ERRATA CORRIGE PER SINTONIZZATORE G.535

Il sintonizzatore G.535 è stato prodotto in due varianti circuitali. La prima è stata pubblicata sul BTG 67 (inverno 1957) e la seconda sul BTG 75 (estate 1959). Dal confronto dei due schemi emergono alcune diversità circuitali ed alcuni errori come dettagliatamente spiegato di seguito.

connettore antenna e fono visto frontalmente

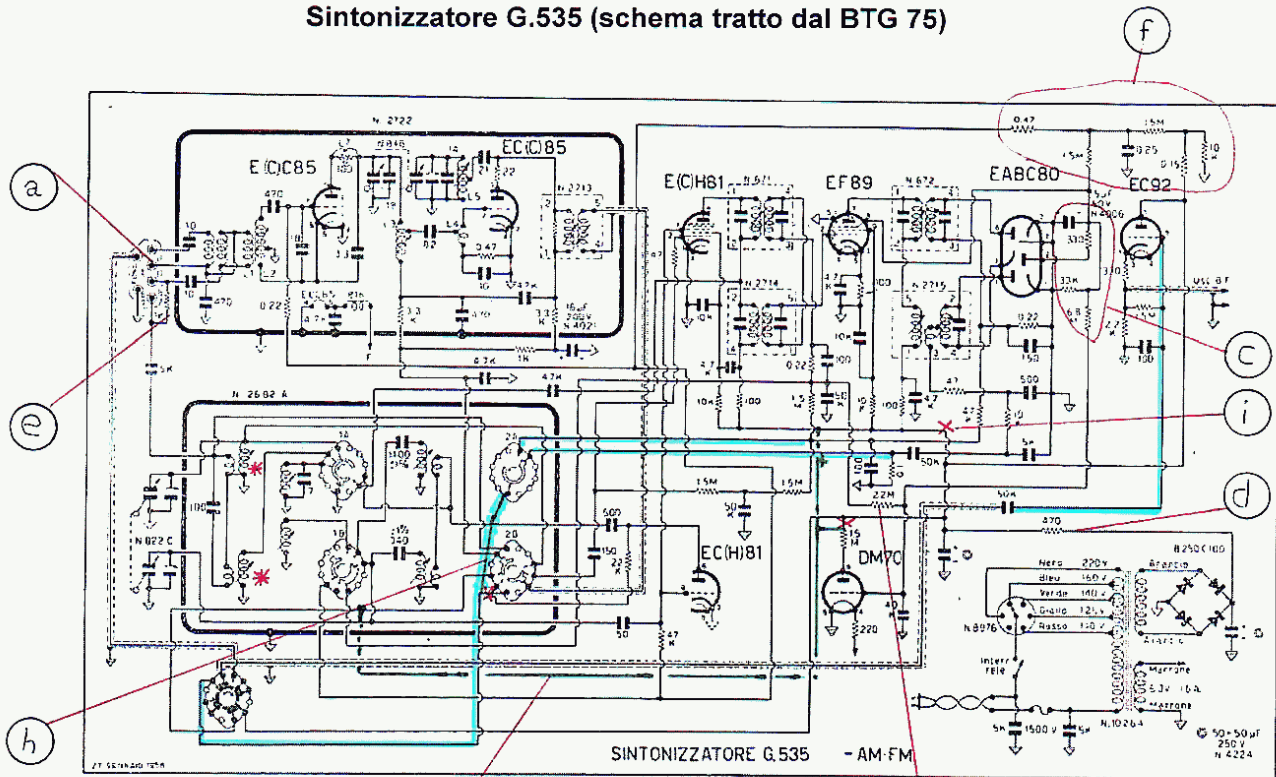
- 1) Il simbolo "x" indica che quel collegamento è errato e va interrotto.
- 2) Si osservi il particolare (h) presente in tutti e tre gli schemi seguenti. Riguarda l'errato collegamento del cavo schermato proveniente dal commutatore "fono" che termina sulla sezione "b" del commutatore 2. Il collegamento corretto prevede invece che termini sulla sezione "a" del medesimo. Infatti il collegamento riportato sullo schema originale non consentirebbe il prelievo del segnale rivelato sia in AM che in FM che quindi non verrebbe inviato alla valvola EC92;
- 3) Il terminale centrale della presa antenna per FM non fa capo alla boccola centrale del connettore posteriore bensì ad una boccola laterale. La disposizione corretta è quella del disegno sottostante. Lo si confronti con il particolare (a) evidenziato negli schemi.

- 4) Alcuni collegamenti effettuati con cavo schermato sono disegnati con normale cavo unifilare. Vedi tratte evidenziate in turchese.
- 5) Si noti il particolare (i) in entrambe le versioni di G.535. L'anodica di tutte le valvole, ad eccezione della EC92, non deve essere collegata permanentemente in quanto la sua presenza è subordinata dal consenso del commutatore "fono". In entrambi gli schemi il collegamento corretto è indicato dal particolare (b) ed è di colore verde.

Sintonizzatore G.535 (schema tratto dal BTG 75)

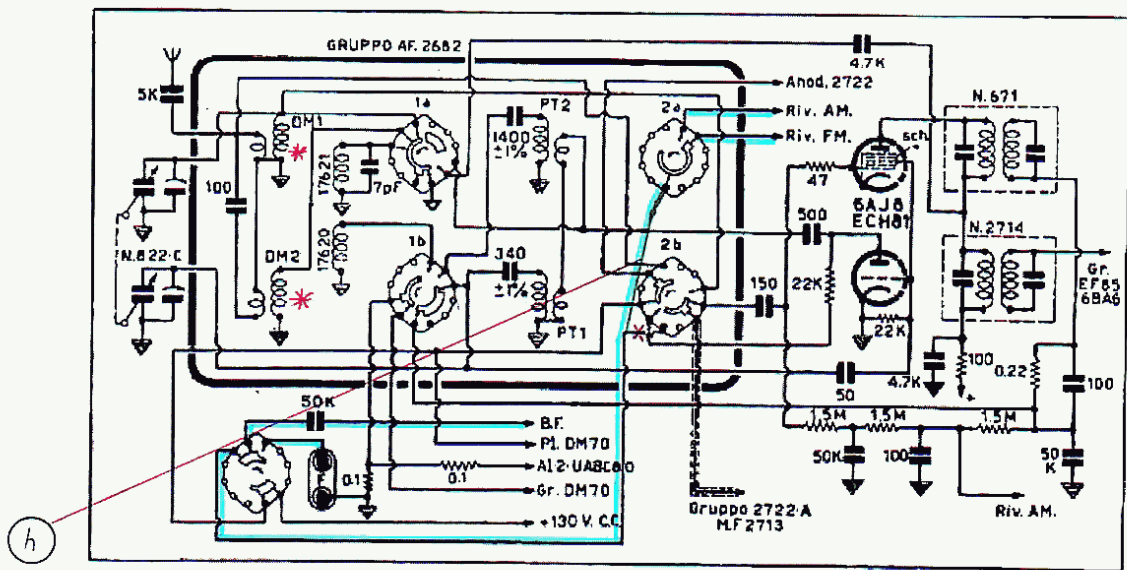
Con il simbolo "*" sono indicate le diversità fra i due gruppi 2682 e 2682A. Altre differenze fra i due schemi sono evidenziate con le lettere: (c), (d) ed (e). Si notino invece i particolari (f) e (g) presenti solo nello schema riportato nel BTG 75.

- 1) non sono state disegnate le due lampadine per illuminare la scala (6V- 0,05A?, attacco E10);
- 2) non è stata riportata la presa ausiliaria di rete (è comandata dall'interruttore di rete e protetta dal fusibile di cui non è riportato il valore).

Vedasi particolare (l). Se questo collegamento fosse presente, sarebbe impossibile prelevare il segnale BF in uscita, in quanto verrebbe cortocircuitato a massa.

Il secondario a 6,3V del trasf.10264 eroga 1,6A. Come può alimentare anche le due lampadine della scala parlante se 1,6A sono appena sufficienti ad alimentare i soli filamenti delle valvole?
